VYSVĚTLENÍ ZADÁVACÍ DOKUMENTACE Č. XVI

Název veřejné zakázky:	Revitalizace zimního stadionu v Třebíči
Evidenční číslo ve VVZ:	Z2022-031678
Evidenční číslo zadavatele:	22030033
Druh veřejné zakázky:	Stavební práce
Režim veřejné zakázky:	Nadlimitní režim
Druh zadávacího řízení:	Otevřené řízení
Název zadavatele:	Město Třebíč
Sídlo zadavatele:	Karlovo nám. 104/55, 674 01 Třebíč
IČO zadavatele:	00290629
Právní forma zadavatele:	801 - obec nebo městská část hlavního města Prahy
Zastoupení zadavatele:	Miloš Hrůza, místostarosta, pověřený na základě usnesení zastupitelstva města č. 9/6/ZM/2018 ze dne 20.11.2018
Adresa profilu zadavatele:	https://zakazky.trebic.cz/

Referenční foto z jiných realizací:

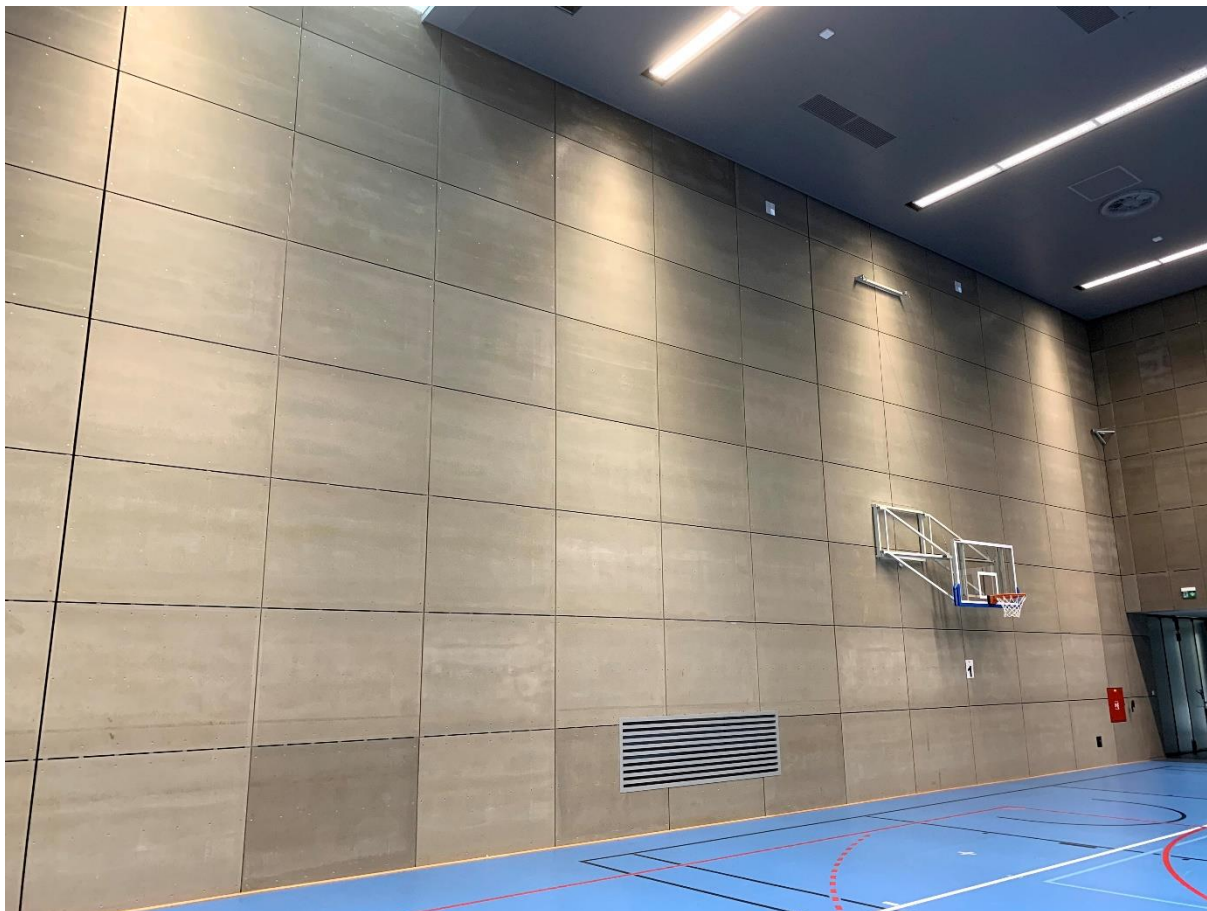
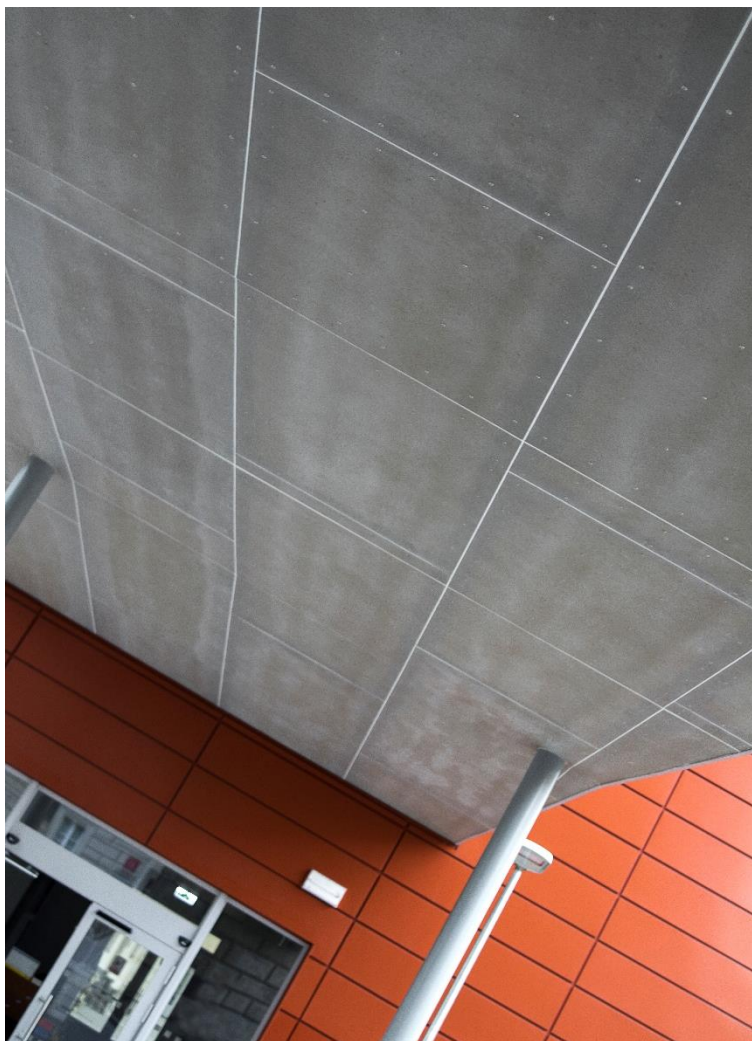
Cementotřískové příčky, obklady, předstěny atd.

- *Dle výrobce se pro finální povrchovou úpravu beze spár a viditelných vrutů v interiéru na cementotřískové desky aplikuje kompletní omítkový systém přímo na povrch desky viz Technický list. D.s1.k1c.29b skladby – stěny a rozpočet neobsahují omítku na cetrís desky.*
- *Bez omítkového systému budou veškeré spáry, vruty, dilatace atd. nerovné a viditelné.*
- *Prosíme o upřesnění skladby stěn, popř. doplnění rozpočtu o finální povrchovou úpravu cetrís desek.*

Hlavním vizuálním kompozičním prvkem řešení stavebního interiéru je právě ponechání cementotřískových desek ve svém surovém a přírodním vzhledu. Desky bez omítkového

systému není opomenutí, ale záměr. Na základě této koncepce jsou upraveny veškeré vnitřní konstrukce z tohoto materiálu.

Toto řešení bylo konzultováno a potvrzeno konkrétním výrobcem a dodavatelem cementotřískových desek. Koncepce ponechání pohledové struktury tohoto materiálu a proveditelnost nebyla brána na lehkou váhu a během projektu bylo provedení a realizovatelnost řádně projednáno. Zadavatel uvádí k řešení následující:

- Povrchová úprava – desky budou opatřeny lazurovacím bezbarvým nátěrem.
- Přesné specifikace a skladby jsou patrné z projektové dokumentace.
- ANO, veškeré spáry, vruty, dilatace budou viditelné a hrany budou rovné.
- Opláštění těmito deskami je vždy provedeno ve dvou vrstvách – pokud není ve skladbách uvedeno jinak.
- Spáry budou tmeleny hmotou v barvě v tmavě šedivých odstínech. Barevné provedení bude v rámci realizace vzorkováno a odsouhlaseno projektantem a architektem.
- Provedení kotvení – předvrtání desek, výběr tvaru šroubu, vývěr tvaru hlavy šroubu, možné využití podložek, barevné provedení šroubu apod. – bude řešeno už při samotné realizaci. Nejprve bude proveden vzorek, který bude odsouhlasen stavebníkem, uživatelem, technikem, projektantem a architektem.
- Z výše uvedeného vyplývá, že tyto konstrukce budou muset být provedeny ve vyšší úrovni řemeslné zdatnosti.
